H24-B11-1

記事	報告書作成用柱状図(H26年9月)⇒申請書用柱状図
1~7	・堆積物の記載は、埋土、砂礫等の性状を示すこととし、“岩種区分”欄に対応した層相名を記載。

H24-B11-2

報告書作成用柱状図
(H26年10月)

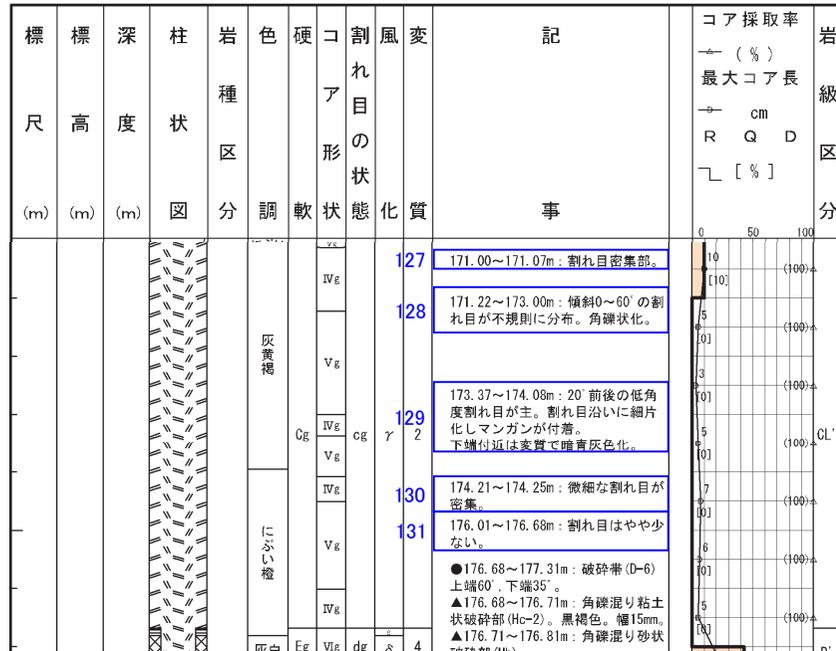
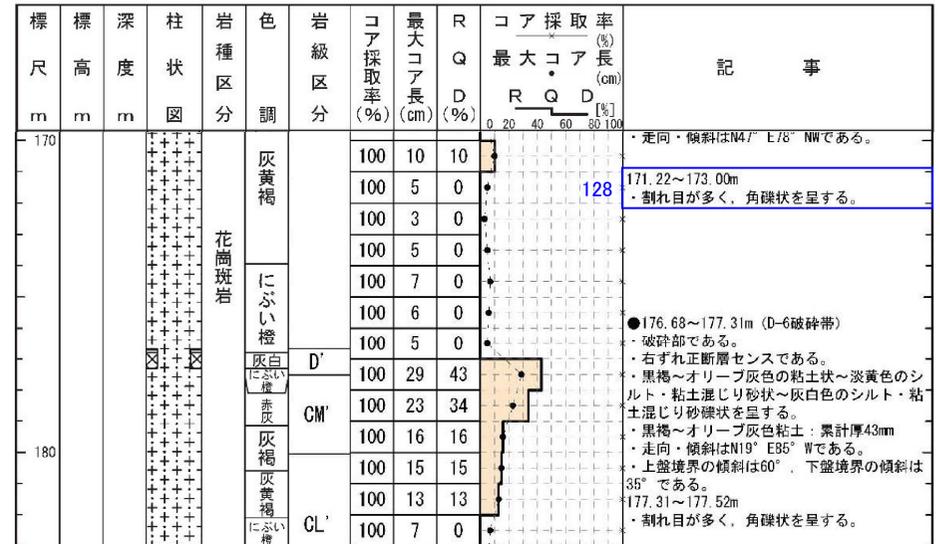
記事	報告書作成用柱状図(H26年10月)⇒申請書用柱状図
127	・割れ目が密集しているが、掘削時の機械割れと判断し削除。
128	・割れ目が密集しているが、掘削時の機械割れと判断し削除。
129~131	・割れ目の発達程度については、RQD、最大コア長、岩級区分で示しているため削除。 ・割れ目沿いの変色、マンガン付着については、補足的なものであるため削除。

報告書作成用柱状図
(H26年10月)

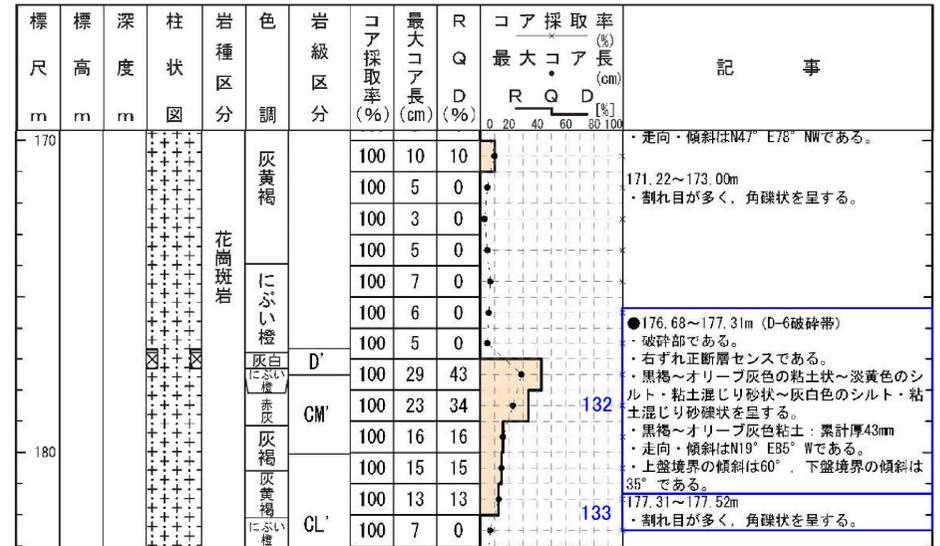
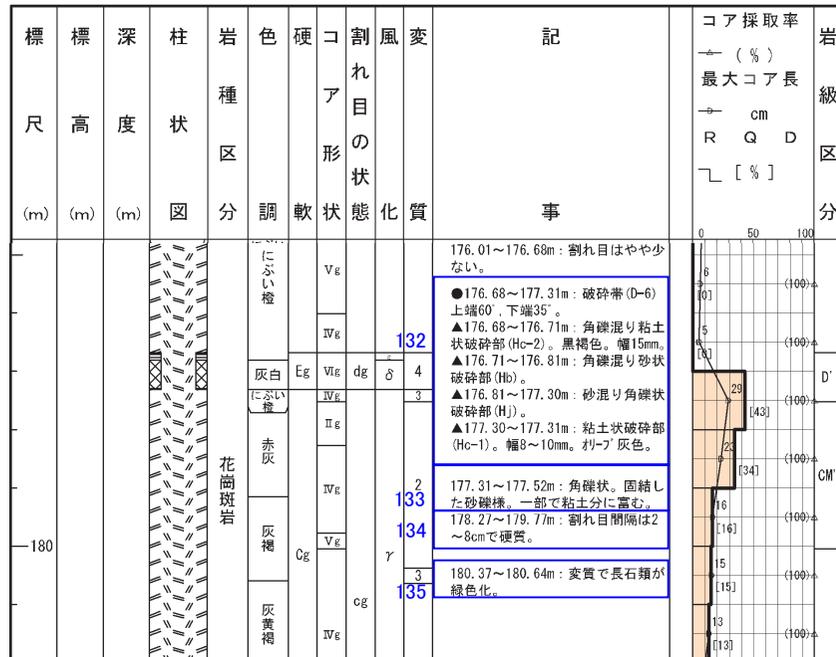
記事	報告書作成用柱状図(H26年10月)⇒申請書用柱状図
132	・薄片観察の結果で得られた最新活動面の変位センスを記載。 ・色調、粒度、累計幅について、申請前までに別途行っていた、地盤安定解析用の物性値設定を目的とした破砕部の再観察の結果に基づき記載。 ・ポアホールテレビの解析結果による最新活動面の走向・傾斜を記載。
133	・一部で粘土を含むが、粘土の配列が系統的でなく連続性や直線性に乏しいことから削除。
134	・割れ目の発達程度については、RQD、最大コア長、岩級区分で示しているため削除。
135	・長石類の緑色化については、変質に関する補足的なものであるため削除。

報告書作成用柱状図
(H26年10月)

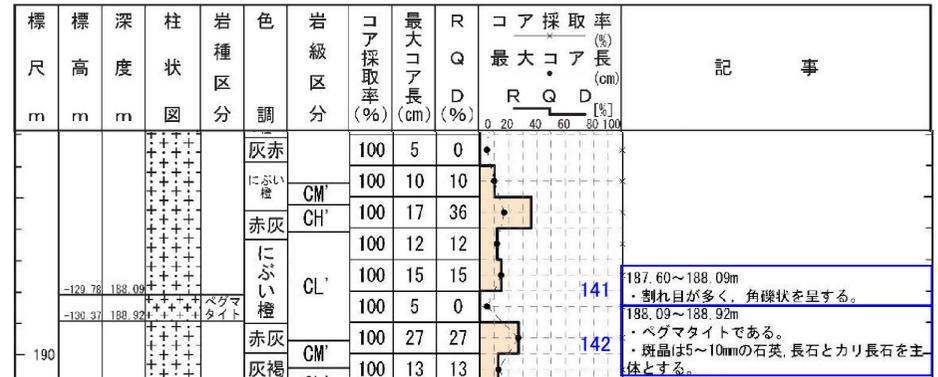
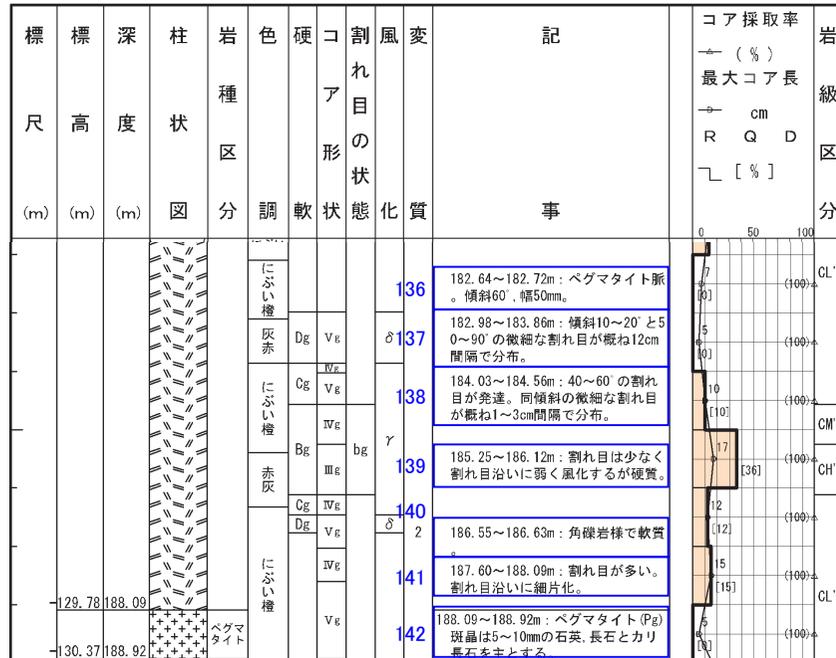
記事	報告書作成用柱状図(H26年10月)⇒申請書用柱状図
136	・鉱物脈については、補足的なものであるため削除。
137	・割れ目の発達程度については、RQD, 最大コア長, 岩級区分で示しているため削除。
138	・割れ目の発達程度については、RQD, 最大コア長, 岩級区分で示しているため削除。
139	・硬軟や割れ目の発達程度については、RQD, 最大コア長, 岩級区分で示しているため削除。
140	・マンガン汚染により、角礫岩様に見えるものであるため削除。 ・硬軟については、岩級区分で示しているため削除。
141	・割れ目の発達程度については、“コア形状”欄に基づき角礫状と記載。
142	・変更なし

報告書作成用柱状図
(H26年10月)

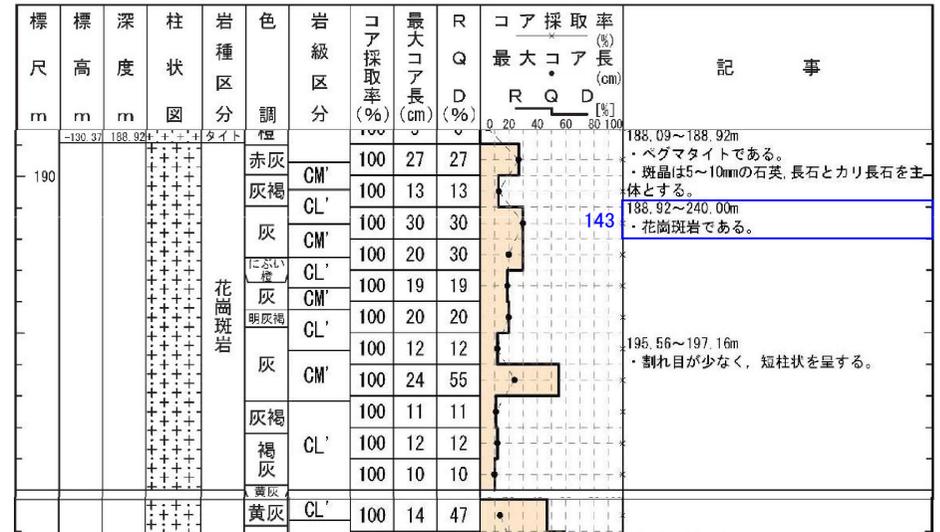
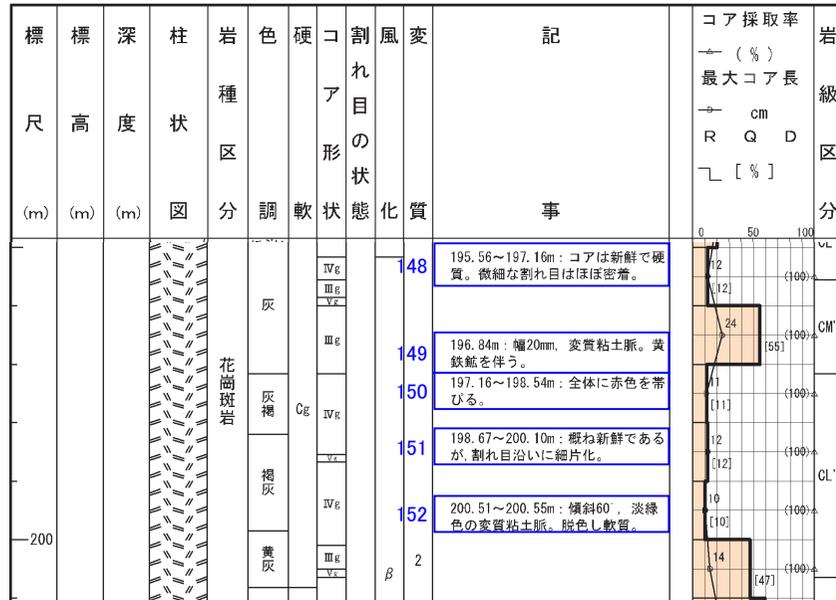
記事	報告書作成用柱状図(H26年10月)⇒申請書用柱状図
143	・境界の傾斜の記載については、補足的なものであるため削除。 ・岩盤状況については、特徴的な区間毎に別途記載することとしているため、境界の岩盤状況については削除。
144	・割れ目の発達程度については、RQD, 最大コア長, 岩級区分で示しているため削除。
145	・細粒物質を伴い軟質化するが、連続性や直線性に乏しいことから削除。
146	・割れ目の発達程度については、RQD, 最大コア長, 岩級区分で示しているため削除。
147	・粘土を挟み込むが、幅狭く、周囲の岩盤に劣化が認められないことから削除。

報告書作成用柱状図
(H26年10月)

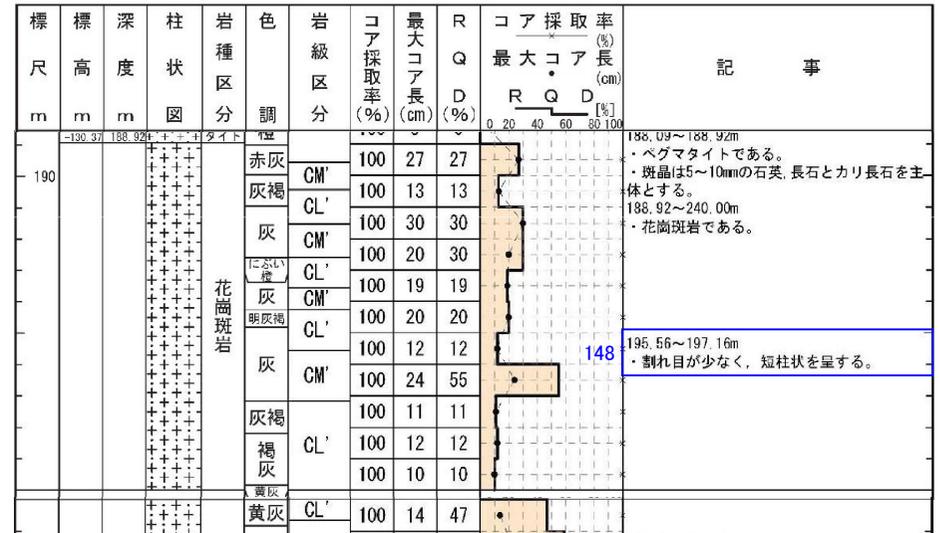
記事	報告書作成用柱状図(H26年10月)⇒申請書用柱状図
148	・割れ目の発達程度については、“コア形状”欄に基づき短柱状と記載。 ・硬軟については、岩級区分で示しているため削除。
149	・粘土を挟在するが、幅狭く、周囲の岩盤に劣化が認められないことから削除。 ・鉱物の晶出の記載については、補足的なものであるため削除。
150	・色調については、補足的なものであるため削除。
151	・割れ目沿いに細片化しているが、掘削時の機械割れと判断して削除。
152	・粘土を挟在するが、連続性に乏しいことから削除。

報告書作成用柱状図
(H26年10月)

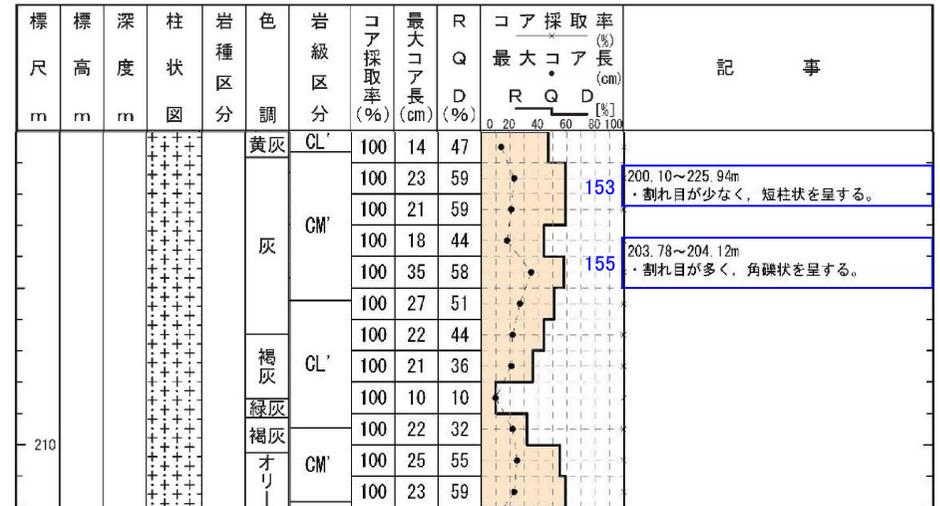
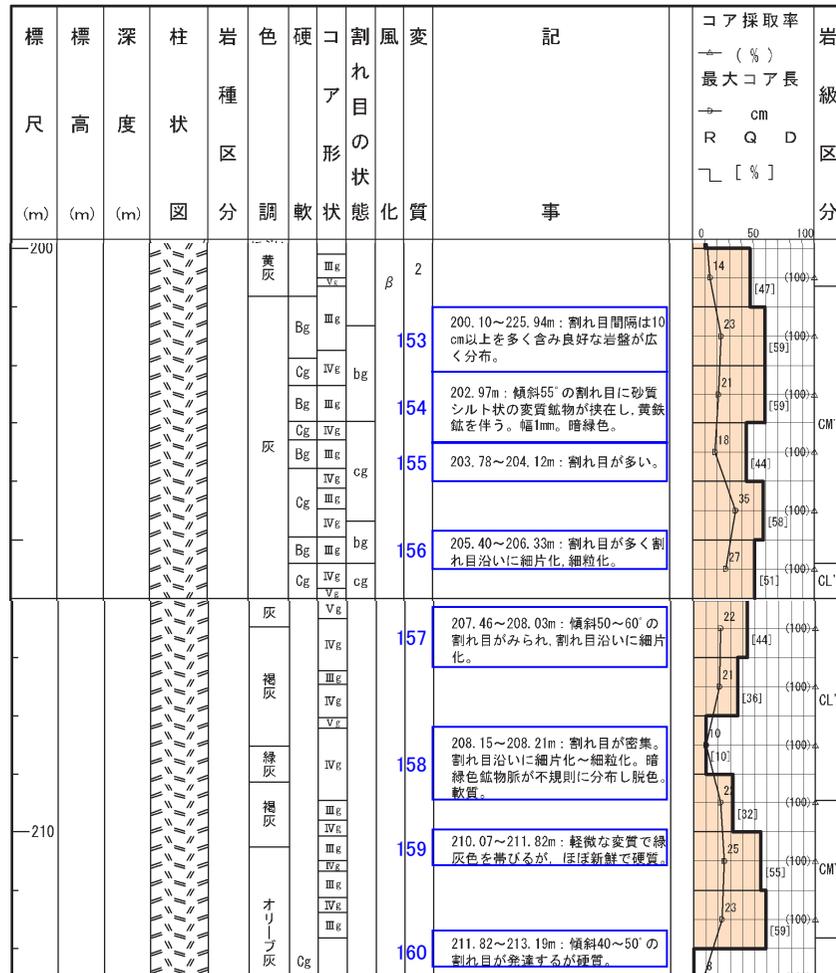
記事	報告書作成用柱状図(H26年10月)⇒申請書用柱状図
153	・割れ目の発達程度については、“コア形状”欄に基づき短柱状と記載。
154	・割れ目沿いの鉱物の晶出については、補足的なものであるため削除。
155	・割れ目の発達程度については、“コア形状”欄に基づき角礫状と記載。
156~160	・比較的硬質な区間であり、一部割れ目沿いに細片化するが、挟在物の連続性に乏しく周囲の岩盤に劣化が認められないことから削除。 ・色調については、補足的なものであるため削除。 ・硬軟については、岩級区分で示しているため削除。

報告書作成用柱状図
(H26年10月)

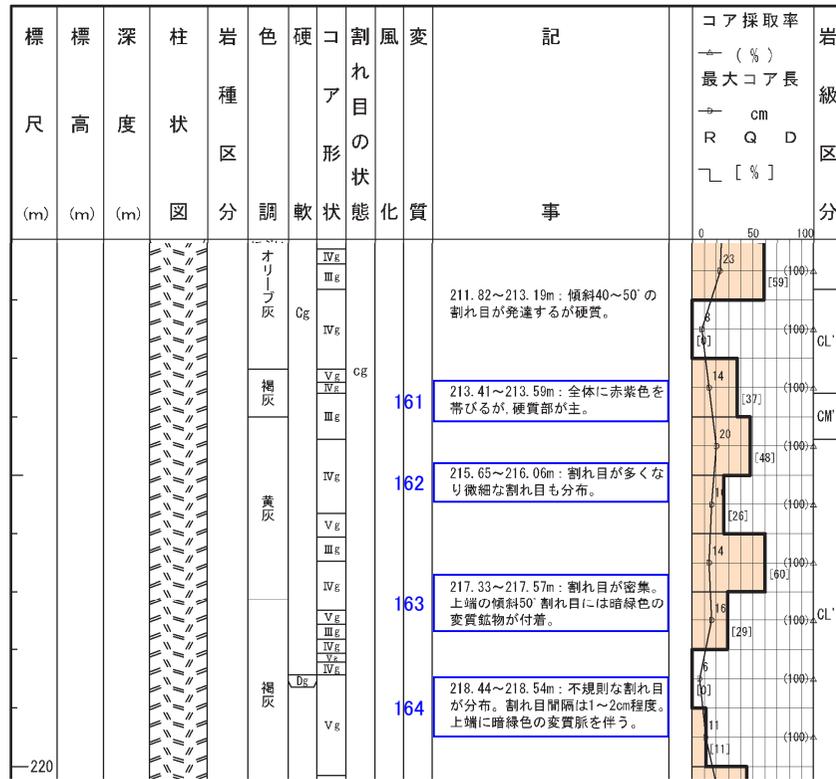
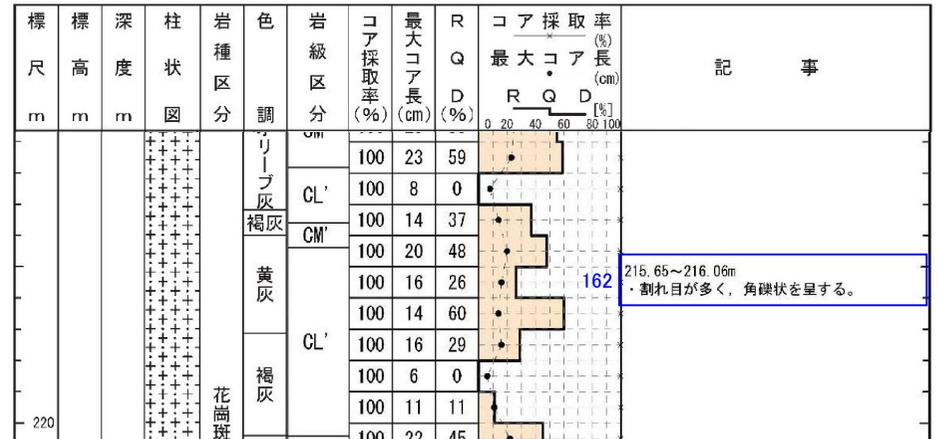
記事	報告書作成用柱状図(H26年10月)⇒申請書用柱状図
161	<ul style="list-style-type: none"> 比較的硬質な区間であり、一部割れ目沿いに細片化するが、挟在物の連続性に乏しく周囲の岩盤に劣化が認められないことから削除。 色調については、補足的なものであるため削除。 硬軟については、岩級区分で示しているため削除。
162	<ul style="list-style-type: none"> 割れ目の発達程度については、“コア形状”欄に基づき角礫状と記載。
163, 164	<ul style="list-style-type: none"> 割れ目の発達程度については、RQD, 最大コア長, 岩級区分で示しているため削除。 割れ目沿いの鉱物の晶出については、補足的なものであるため削除。 一部割れ目沿いで、変質脈の挟在が見られるが、いずれも周囲の岩盤に劣化が認められないことから削除。

報告書作成用柱状図
(H26年10月)

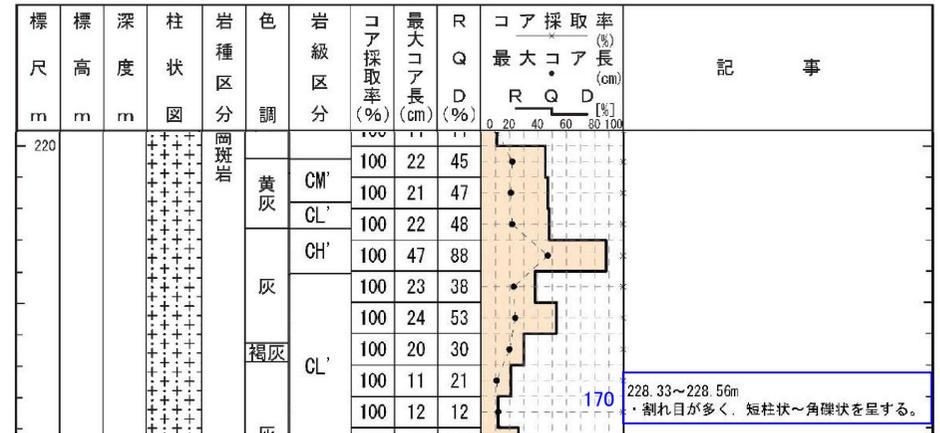
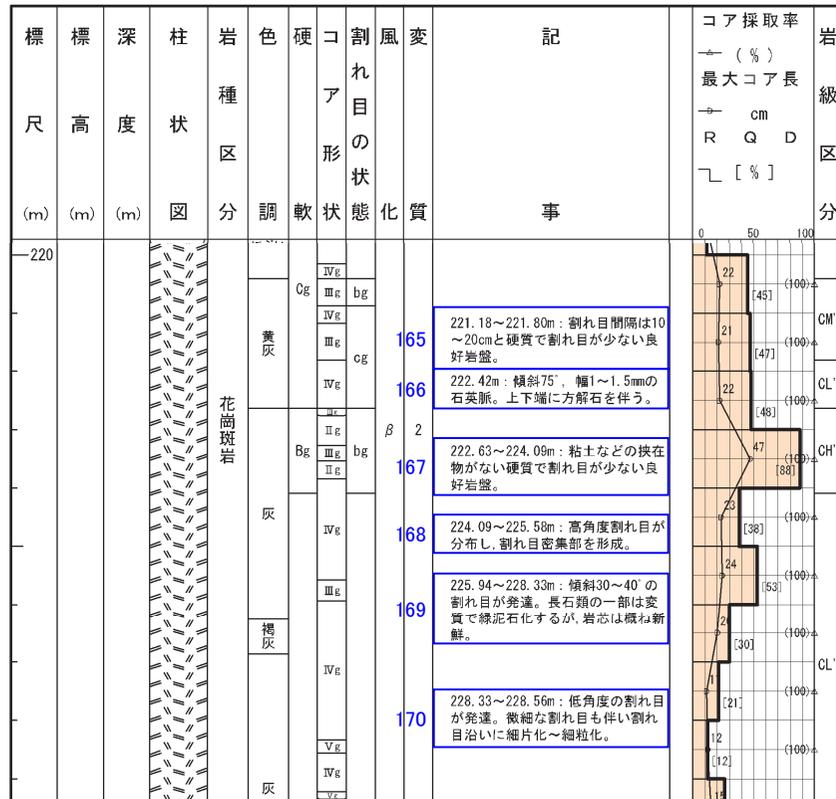
記事	報告書作成用柱状図(H26年10月)⇒申請書用柱状図
165~169	<ul style="list-style-type: none"> 割れ目の発達の程度については、RQD, 最大コア長, 岩級区分で示しているため削除。 割れ目沿いの鉱物の晶出については、補足的なものであるため削除。 鉱物脈については、補足的なものであるため削除。 一部割れ目沿いで、変質脈の挟入が見られるが、いずれも周囲の岩盤に劣化が認められないことから削除。 硬軟については、岩級区分で示しているため削除。 長石の変質については、補足的なものであるため削除。
170	<ul style="list-style-type: none"> 割れ目の発達の程度については、“コア形状”欄に基づき短柱状~角礫状と記載。

報告書作成用柱状図
(H26年10月)

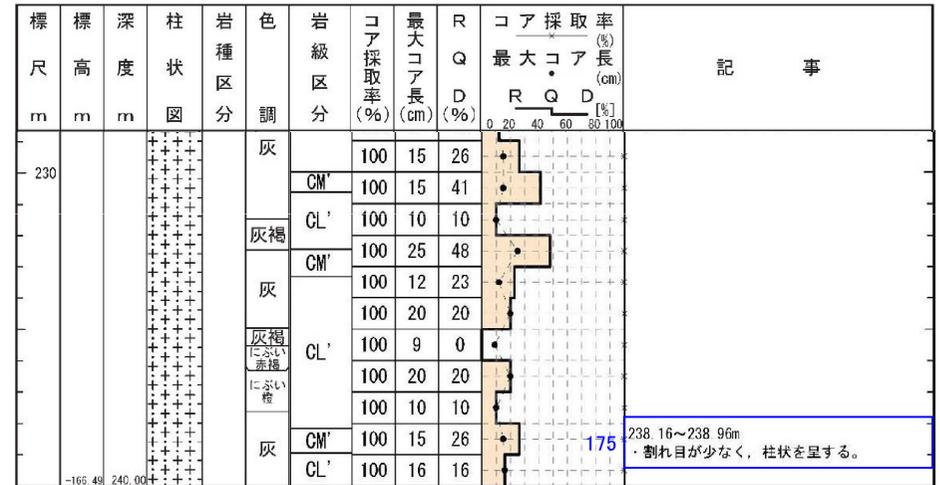
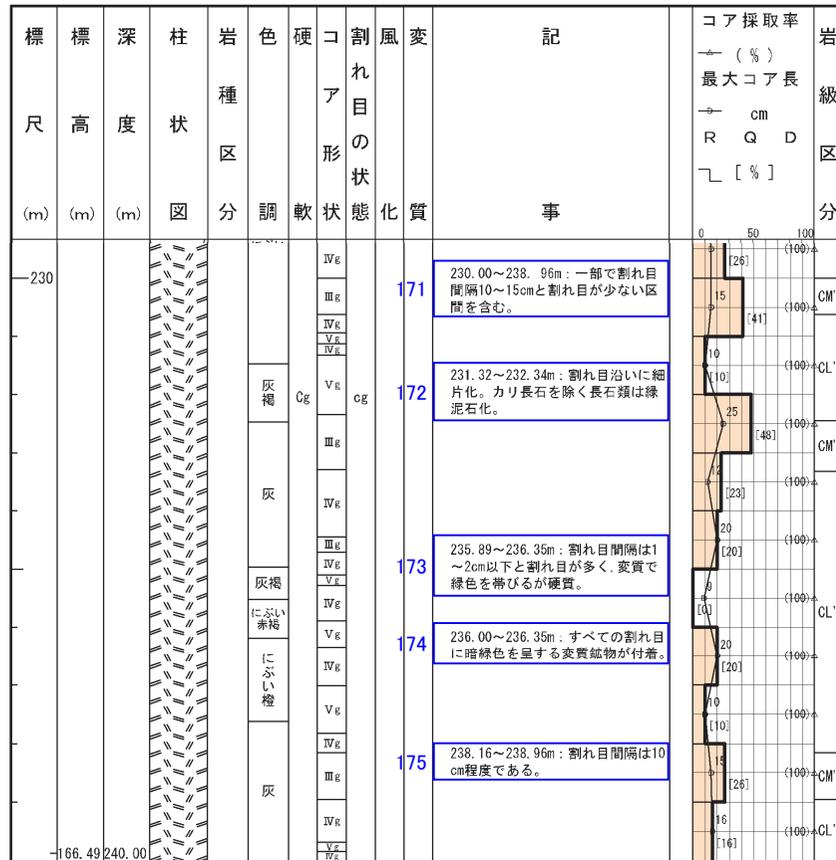
記事	報告書作成用柱状図(H26年10月)⇒申請書用柱状図
171	・割れ目の発達程度については、RQD、最大コア長、岩級区分で示しているため削除。
172	・割れ目の発達程度については、RQD、最大コア長、岩級区分で示しているため削除。 ・長石の緑泥石化については、変質に関する補足的なものであるため削除。
173	・硬軟や割れ目の発達程度については、RQD、最大コア長、岩級区分で示しているため削除。
174	・割れ目沿いの鉱物晶出については、補足的なものであるため削除。
175	・割れ目の発達程度については、“コア形状”欄に基づき柱状と記載。

報告書作成用柱状図
(H26年9月)

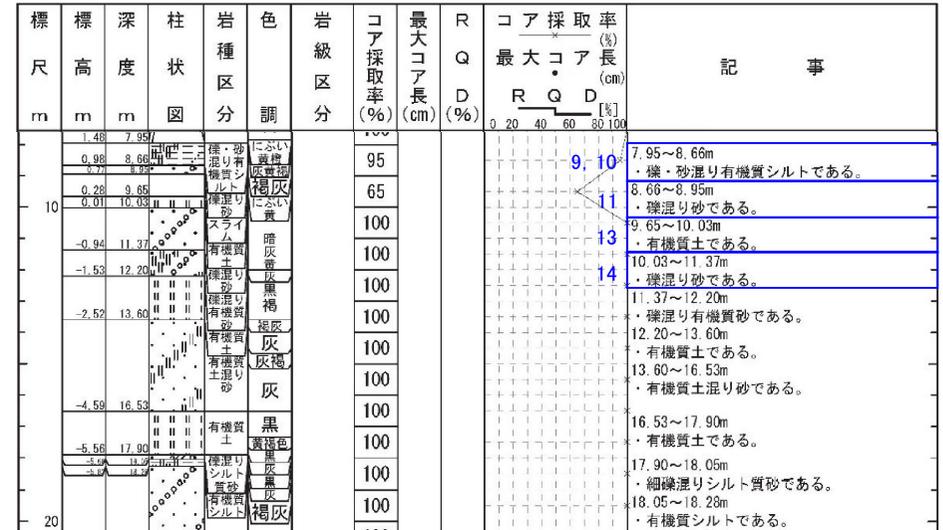
記事	報告書作成用柱状図(H26年9月)⇒申請書用柱状図
8	・区間毎の性状を個別に記載しているため、有機質土主体とのまとめ書きについては削除。
9, 10	・堆積物の記載は、埋土、砂礫等の性状を示すこととし、“岩種区分”欄に対応した層相名を記載。
11	・堆積物の記載は、埋土、砂礫等の性状を示すこととし、“岩種区分”欄に対応した層相名を記載。
12	・スライム区間については、“岩種区分”欄に記載しているため削除。
13	・変更なし
14	・堆積物の記載は、埋土、砂礫等の性状を示すこととし、“岩種区分”欄に対応した層相名を記載。

報告書作成用柱状図
(H26年9月)

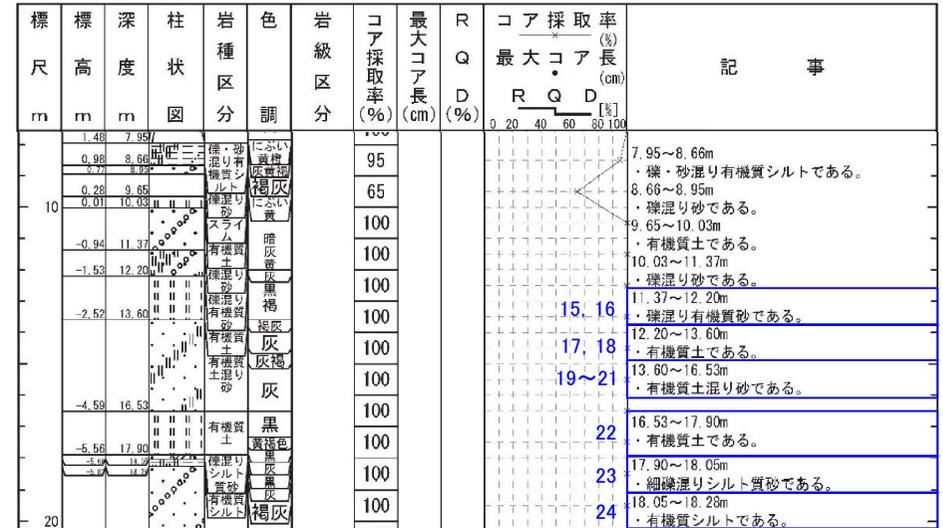
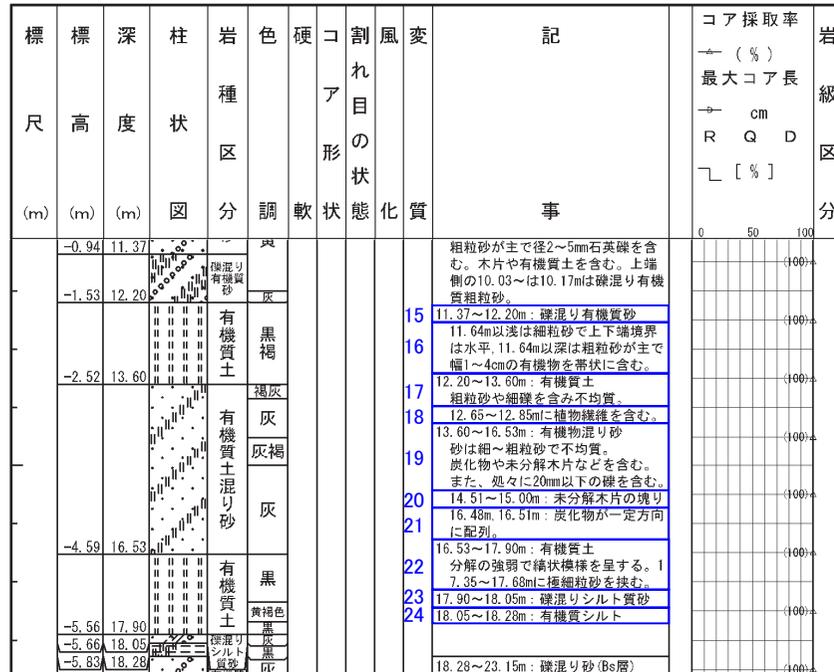
記事	報告書作成用柱状図(H26年9月)⇒申請書用柱状図
15, 16	・堆積物の記載は、埋土、砂礫等の性状を示すこととし、“岩種区分”欄に対応した層相名を記載。
17, 18	・堆積物の記載は、埋土、砂礫等の性状を示すこととし、“岩種区分”欄に対応した層相名を記載。
19~21	・堆積物の記載は、埋土、砂礫等の性状を示すこととし、“岩種区分”欄に対応した層相名を記載。
22	・堆積物の記載は、埋土、砂礫等の性状を示すこととし、“岩種区分”欄に対応した層相名を記載。
23	・表現の見直し(礫混り→細礫混り)。
24	・変更なし
